## 改善箇所説明図

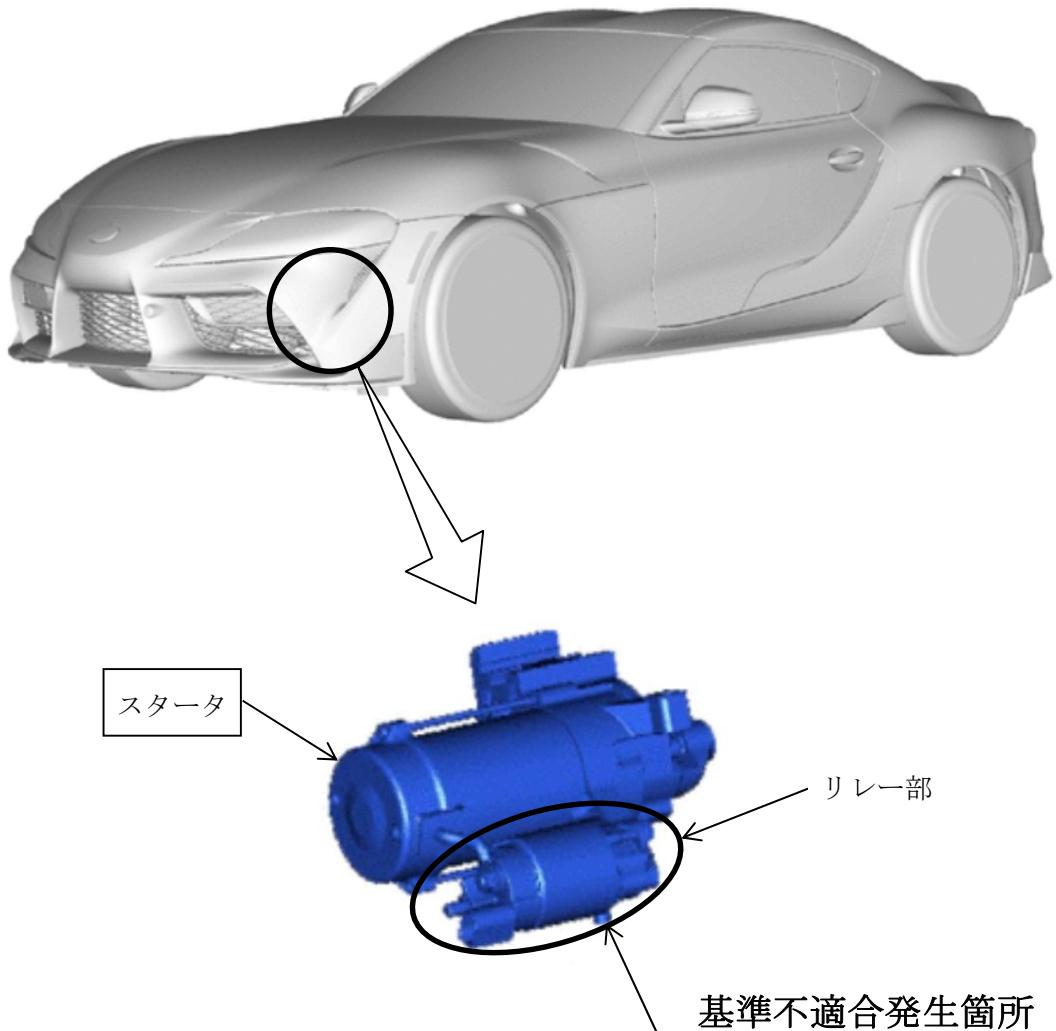
スタートにおいて、防水性の検討が不十分なため、水溜まり等を勢いよく走行するとスタートのリレー内部に水が浸入することがある。そのため、そのまま使用を続けると、接点部が短絡しエンジン始動不能や、最悪の場合、火災に至るおそれがある。

全車両、スタートを対策品に交換する。

識別：改善済車両には車台番号の1桁目の下に黄色ペイントを塗布する。
